Nr referencyjny: BZP.271.21.2024

Dotyczy: postępowanie o udzielenie zamówienia klasycznego prowadzonego w trybie podstawowym bez negocjacji pn.: Zagospodarowanie terenu Stadionu Beskid w Andrychowcie - etap I

WYJAŚNIENIA TREŚCI SPECYFIKACJI WARUNKÓW ZAMÓWIENIA (SWZ)

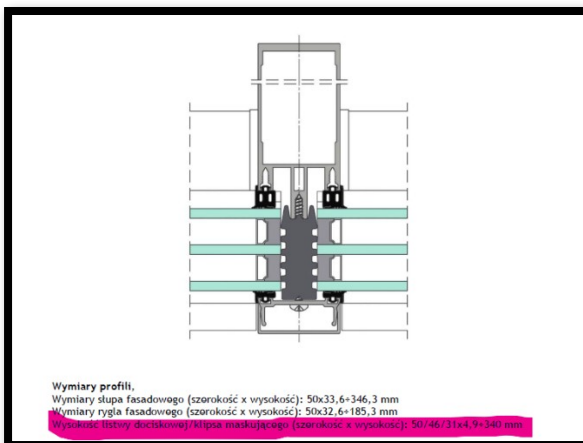
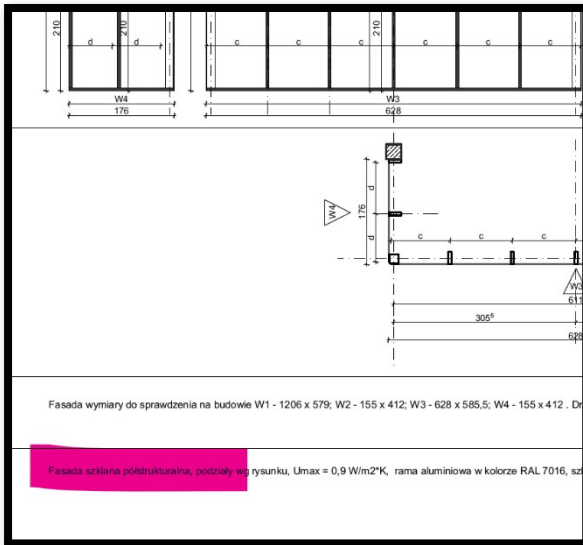
W zestawieniu jest opis "fasada szklana półstrukturalna" natomiast patrząc w opis są informacje o maskownicach.

Proszę o wyjaśnienie jaka to ma być fasada z maskownicami czy bez lub na czym polega półstruktura.

Należy wykonać fasady z maskownicami zgodnie z opisem technicznym fasady, skorygowano opisy zestawienia fasad.

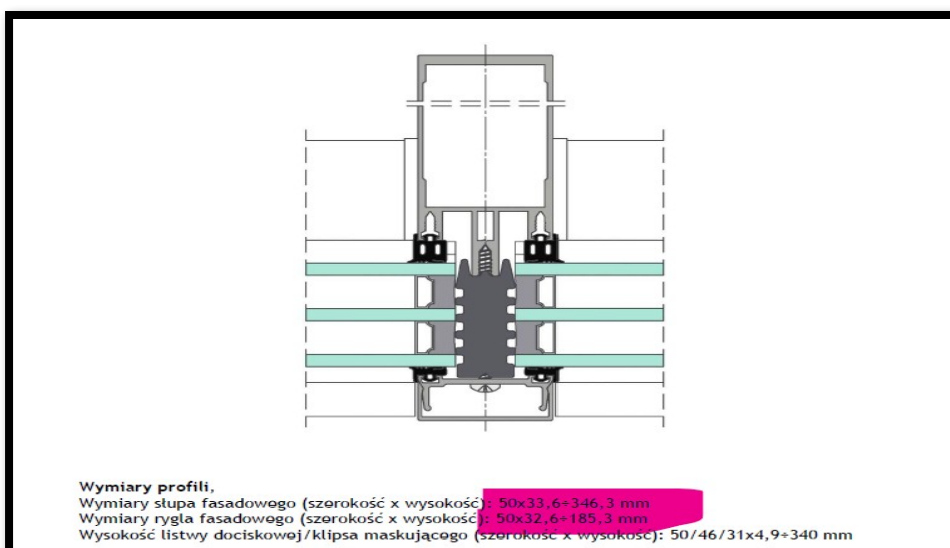
Czy system fasadowy można zamienić na równoważny o większych wymiarach słupów i rygli.

Zamawiający nie wyraża zgody. Zwiększenie wymiarów słupów wpłynie na widoczność bieźni z pomieszczenia spikerki oraz konstrukcyjnie wpłynie na obciążenie stropów.

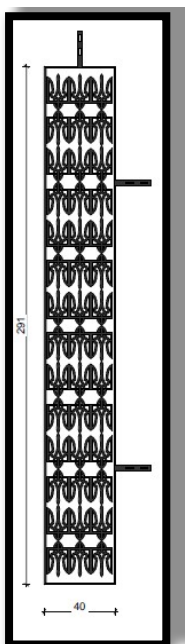
Załącznik A-14 ŻALUZJA STALOWA: 14 sztuk - element stanowiący przesłonę słoneczną okienną montowany do muru żelbetowego na kotwach chemicznych. Proszę o informację, czy ma być to element kuty czy wycięty w blasze, „ażurowy”? Element ma być przytwierdzony na stałe, nieruchomy?

Żaluzje należy przyjąć jako elementy kute, montowane na stałe do muru.

Zamawiający dopuszcza wykonanie elementów żaluzji jako żeliwnych.
